# 磯辺茂呂町線 1工区 計画平面図

# 磯辺茂呂町線 1工区 橋梁部の暫定利用についての検討

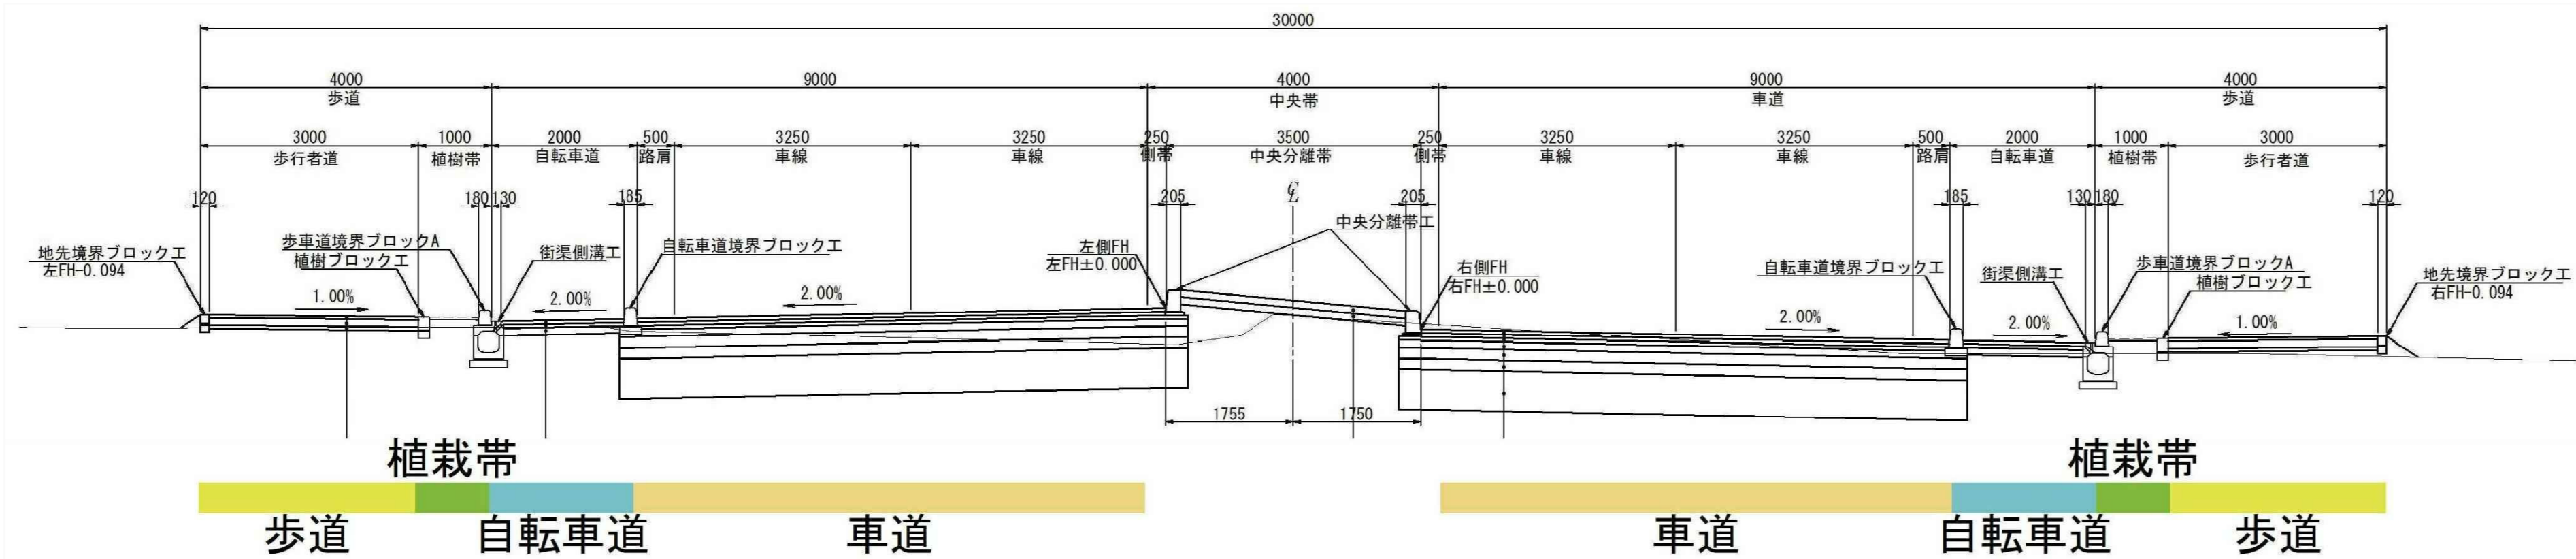
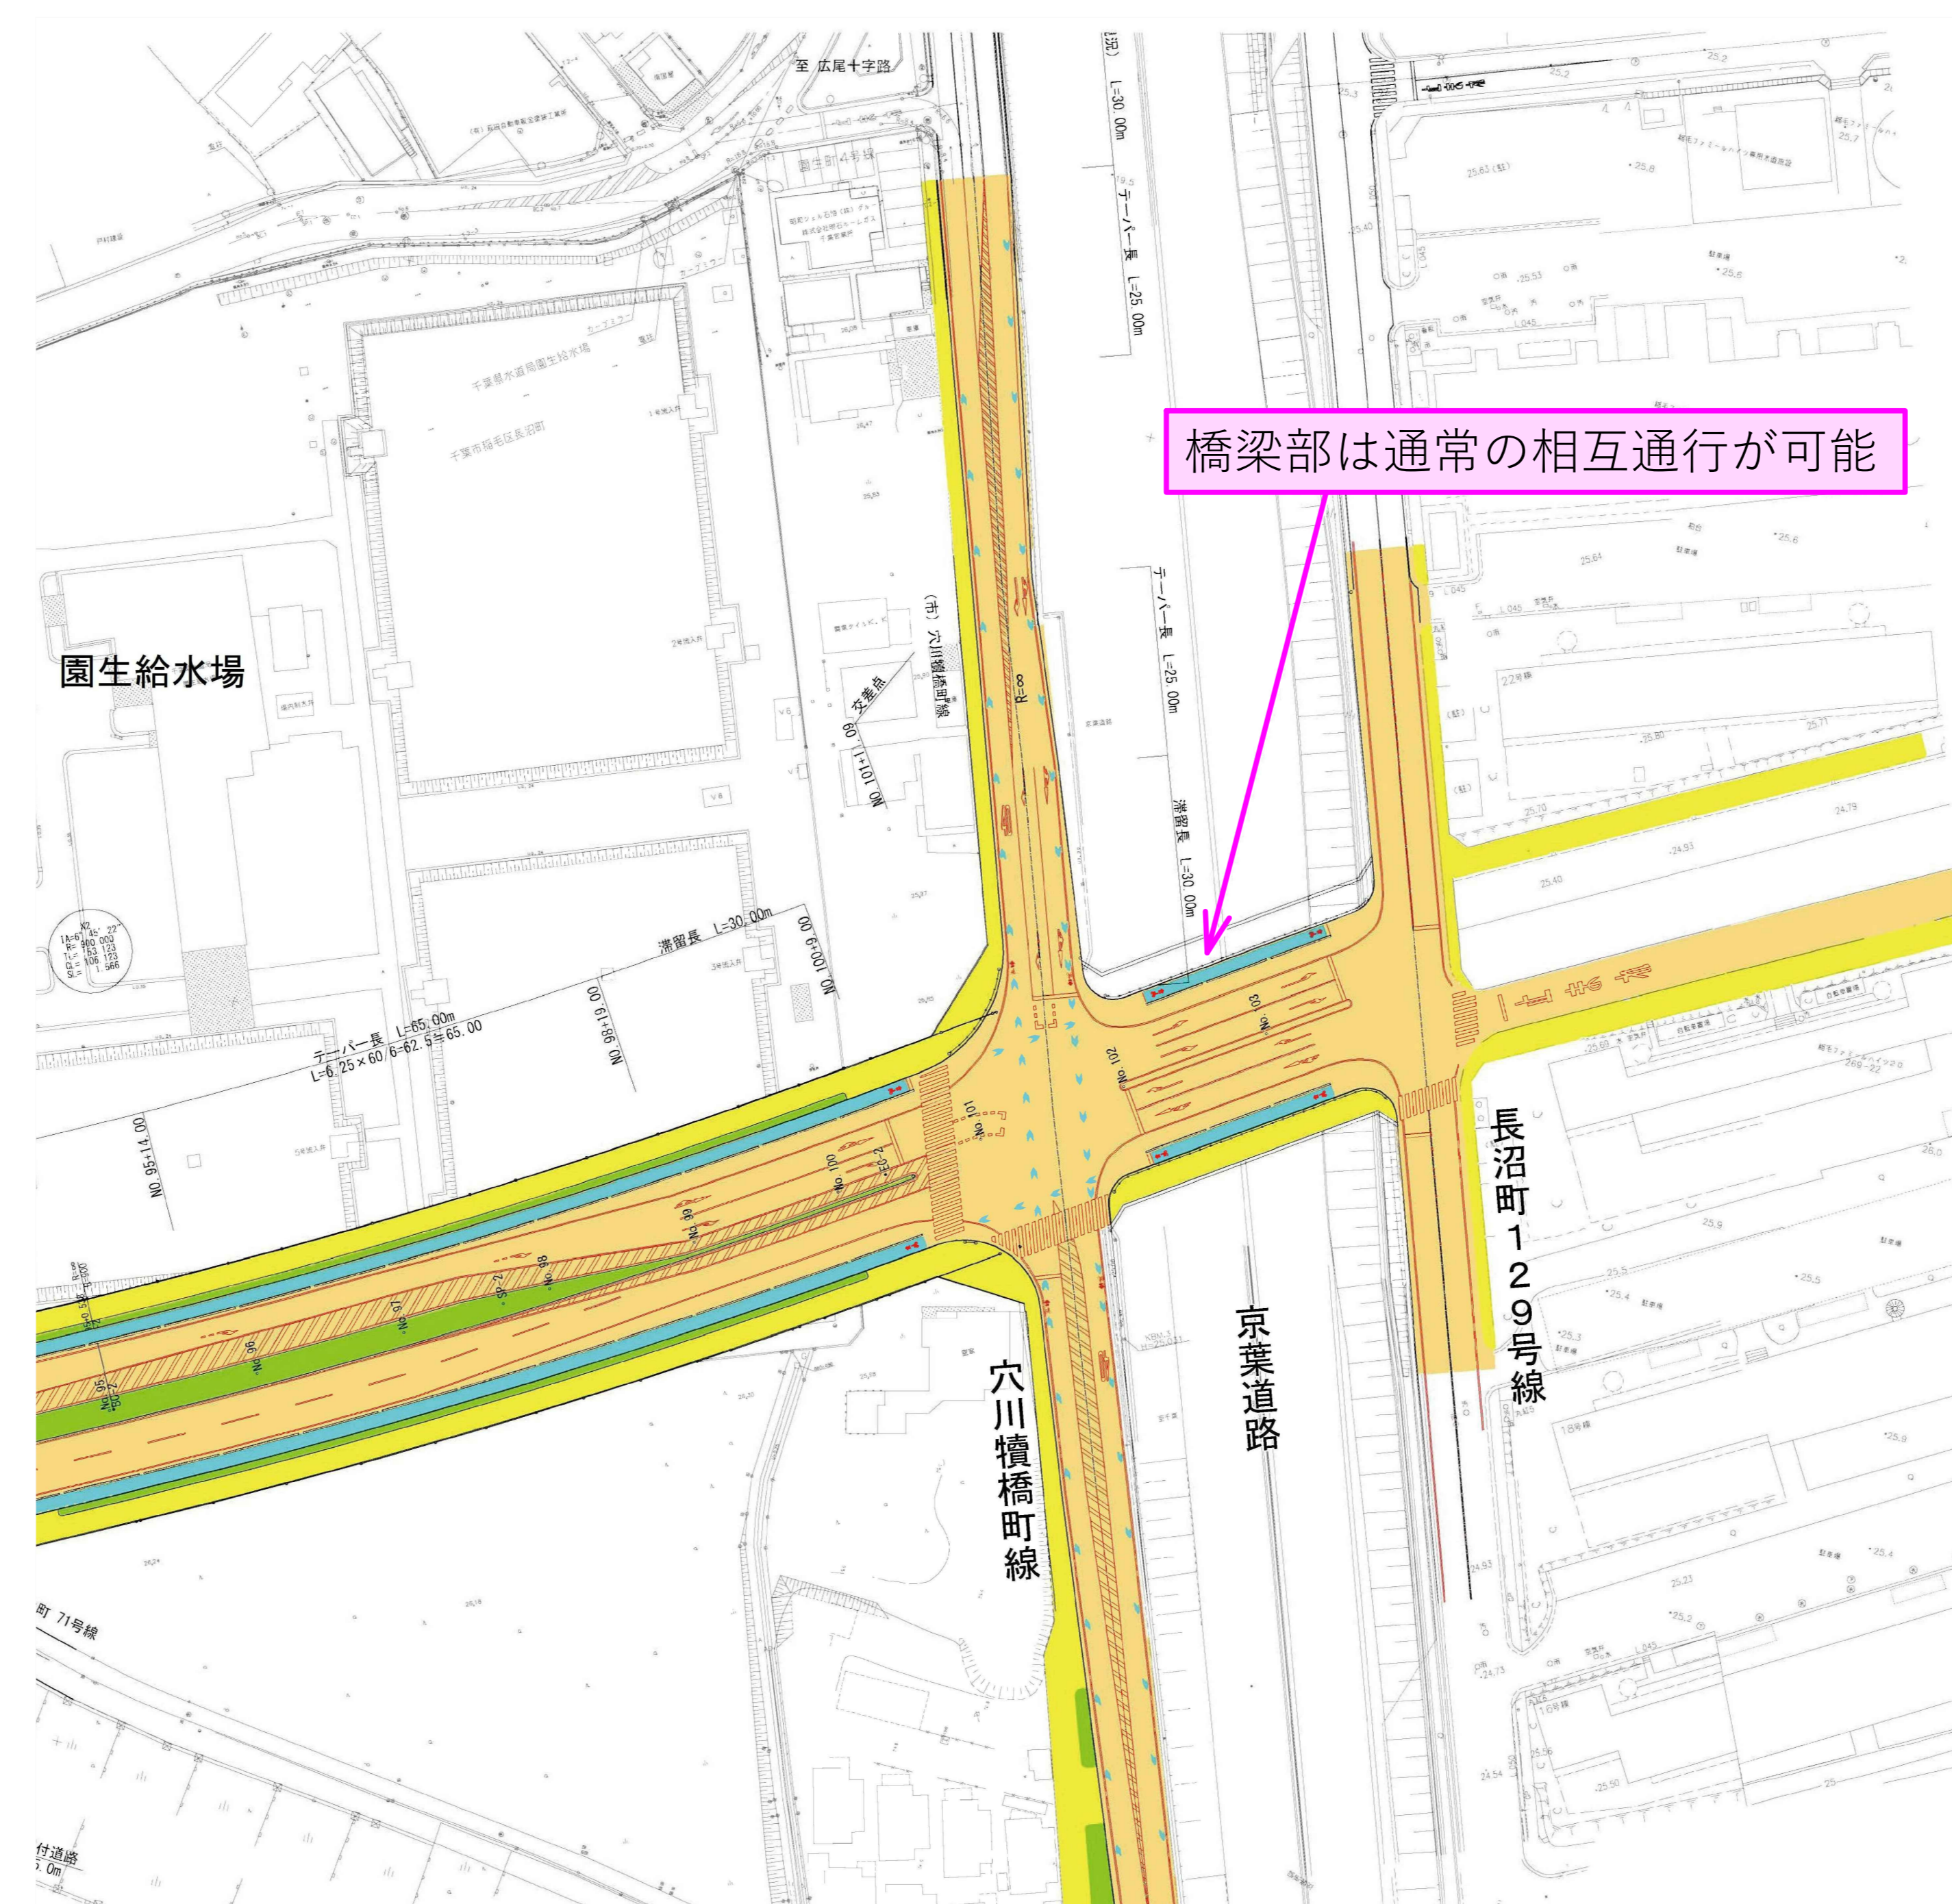
磯辺茂呂町線と園生町4号線間の住宅地における大雨時の宅地への雨水流入が懸念される  
 園生町4号線に横断側溝を設けるなど排水対策を検討します。

交通量の多い園生町4号線からの流入による混雑が懸念される。  
 磯辺茂呂町線と新設道路の丁字路における信号の長さを適切に設定することで、新設道路における混雑発生を抑制することができると考えています。

園生町4号線でのBig-Aに行くための横断者が多く危険である。横断歩道を設置してほしい。  
 ご提案の事項については本協議会で共有し、委員の皆さんからご意見をいただいた上で必要とされれば、来年度以降の周辺道路の検討のなかで取り上げ警察と協議していきます。

現在の園生町4号線のバス路線が磯辺茂呂町線整備でどのように変わるのか  
 バス路線については、事業の進捗等に合わせ京成バス(株)様に検討いただくこととなります。

宮長橋右折車で混雑している。右折レーンの延伸を望む  
 来年度以降、最適な右折レーンの長さや信号の調整について警察と協議していきます

路肩での駐車増加が懸念される。  
 路上駐車がある場合は、警察に取り締まりをお願いします。

擁壁設置による住宅地への太陽光の反射が懸念される。暑さ対策が必要  
 当該箇所の擁壁は、擁壁面の凹凸により太陽光の反射を抑制するなどの仕様について検討します。

車いすや杖を持った人も通行が容易な歩道としてほしい。電柱の配置にも配慮してほしい。  
 歩道幅員は車いすでもすれ違えることのできるよう十分な幅員を確保するよう配慮し、設計を行っています。また、電線類を地下に埋設する無電柱化について検討しています。

園生町69号線が分断されるため、自治会内を移動する際に磯辺茂呂町線を通行する必要がある。自治会内の行き来がしにくい。磯辺茂呂町線の南側で沿うように生活道路が通るとありがたい。  
 地形の関係上、高低差が生じるため、歩行者・自転車のためには斜路付き階段(青丸)を設置する予定です。自動車の通行は磯辺茂呂町線に沿って園生町70号線と69号線を結び新規に道路(青線)を整備します。

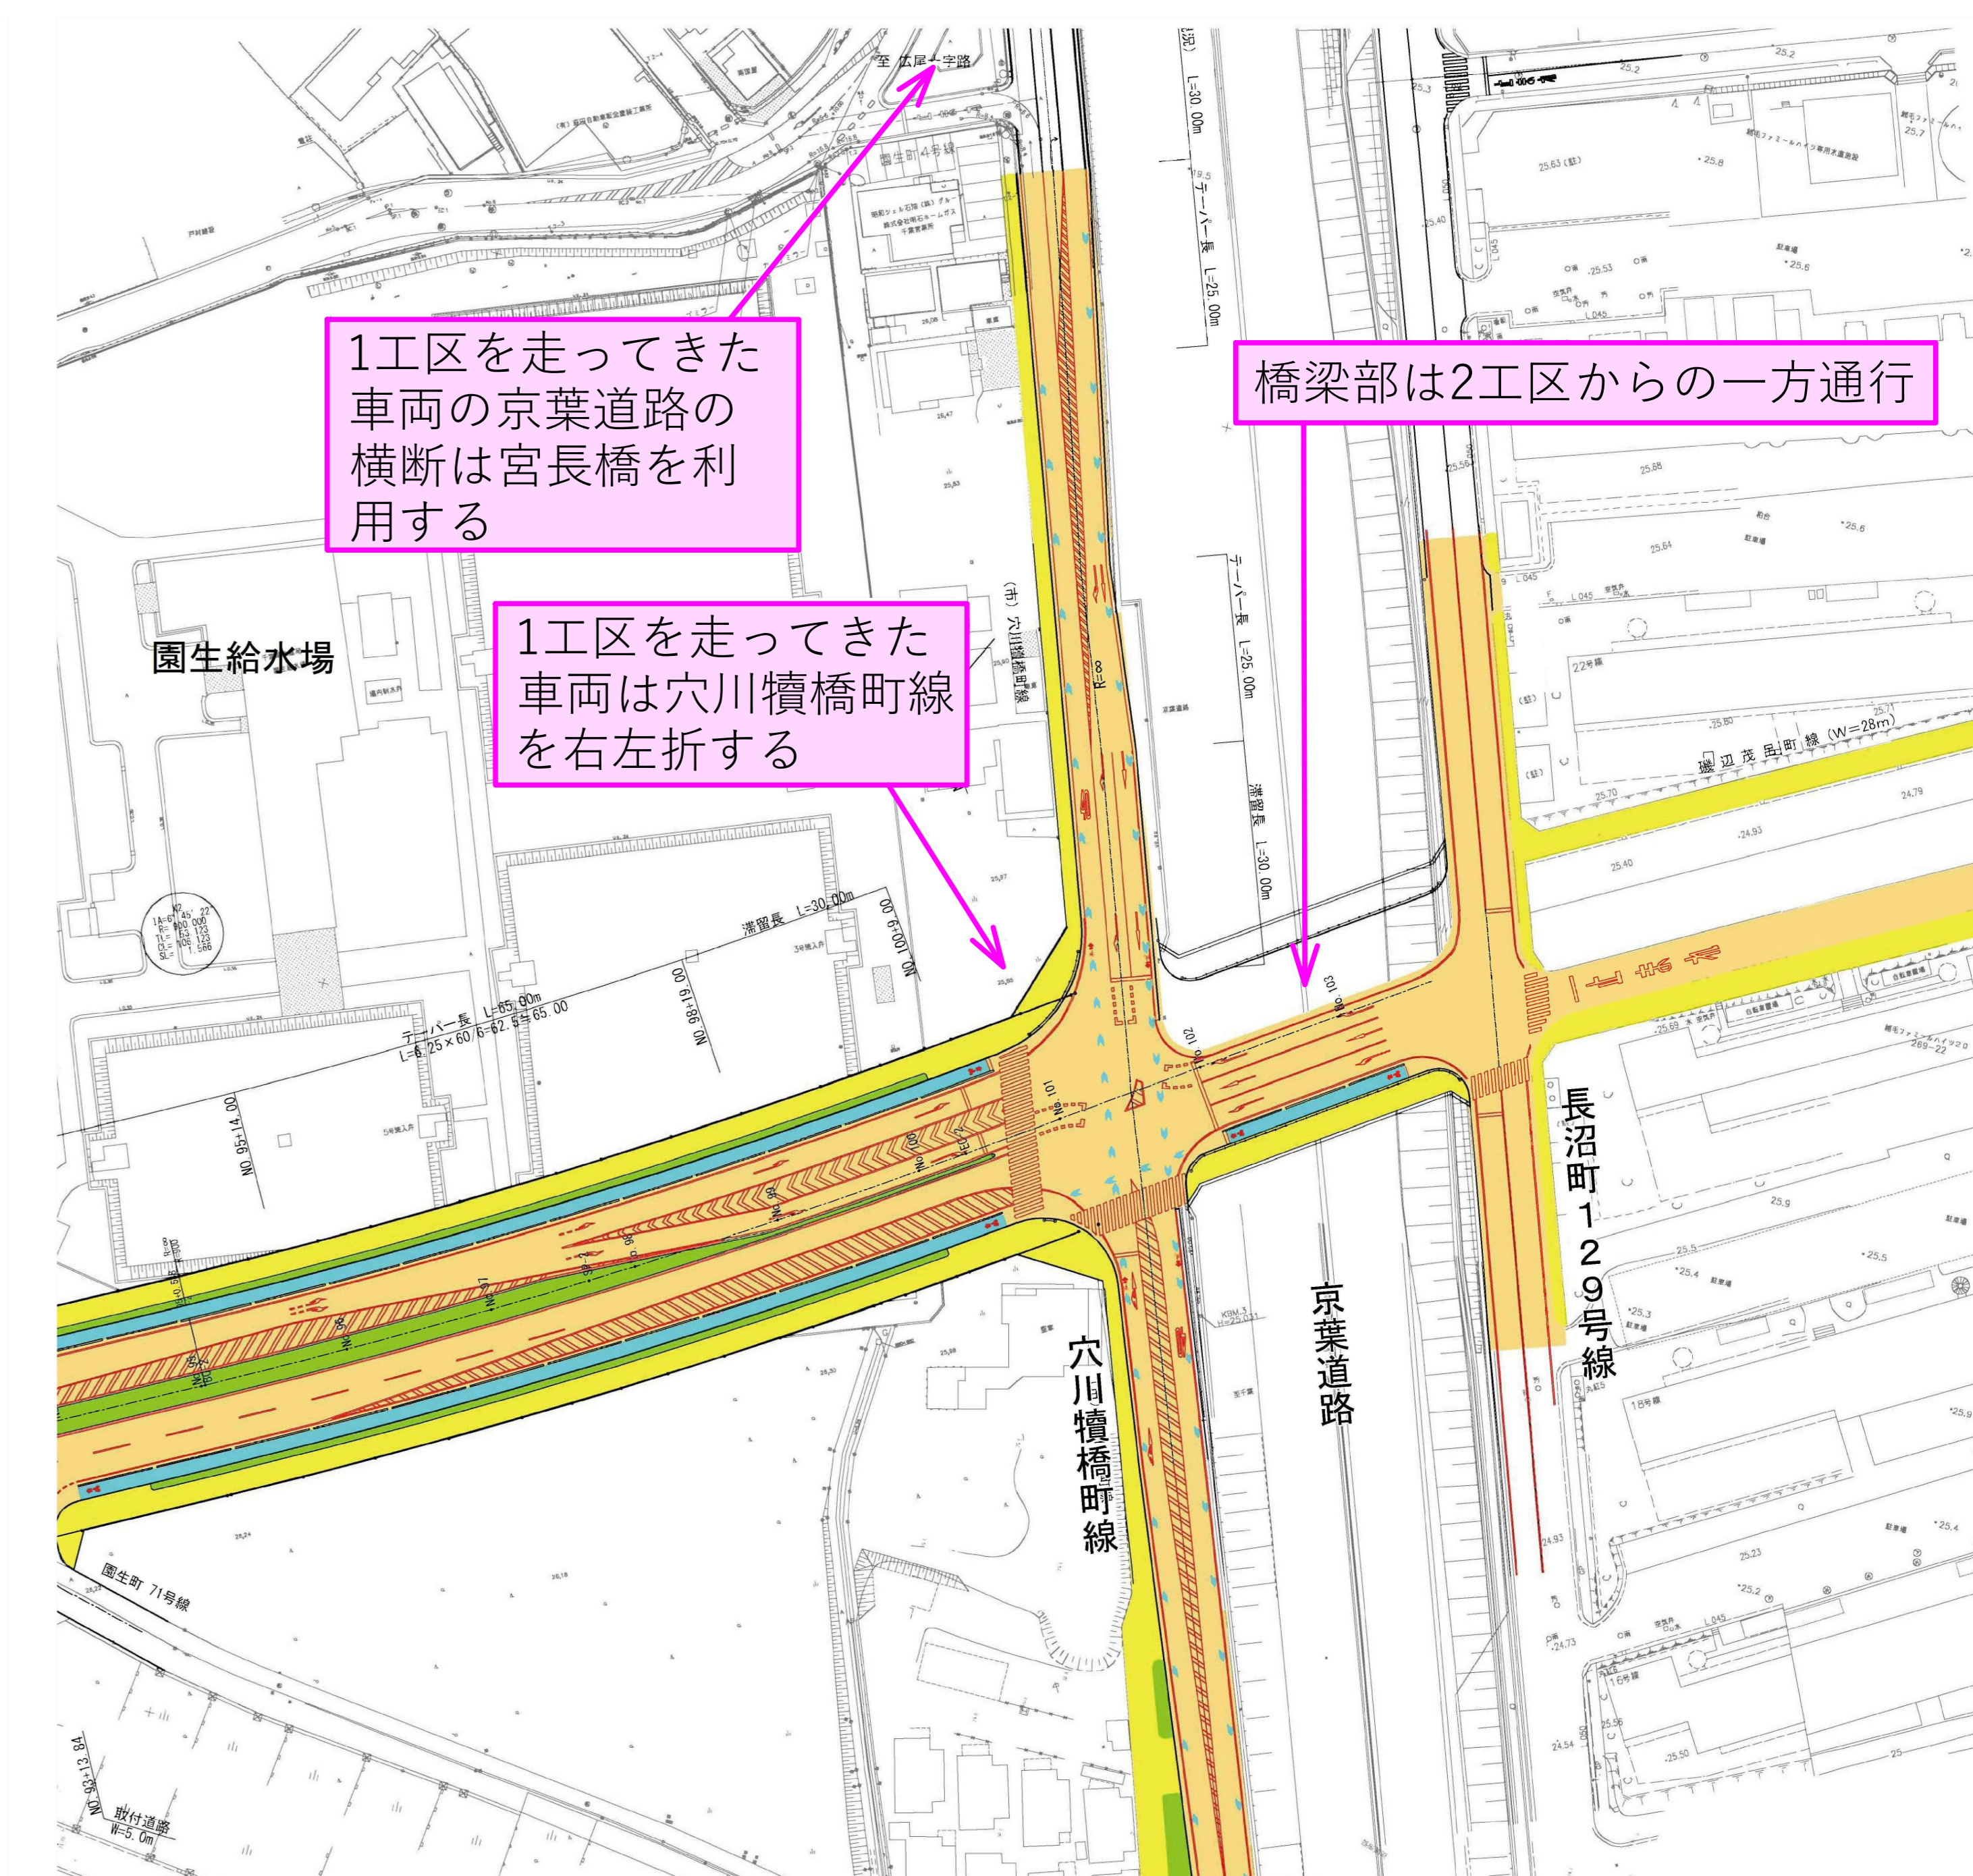
自転車・歩行者のみ通行可がよい、他の案は問題が多い

自動車通行可とするとファミールハイツへの自動車流入が発生する、自転車・歩行者のみ通行可としてほしい

長沼町129号線の自転車の安全性に課題があり、この案とすると長沼町129号線を封鎖したほうが良い

長沼町129号線が抜け道として利用され、毎朝渋滞しており、スピードを出す車もあり危険である。暫定利用によりさらに危険になるのではないかと

みなさまのご意見を踏まえ、自転車・歩行者のみ通行できる案で警察協議を行います。
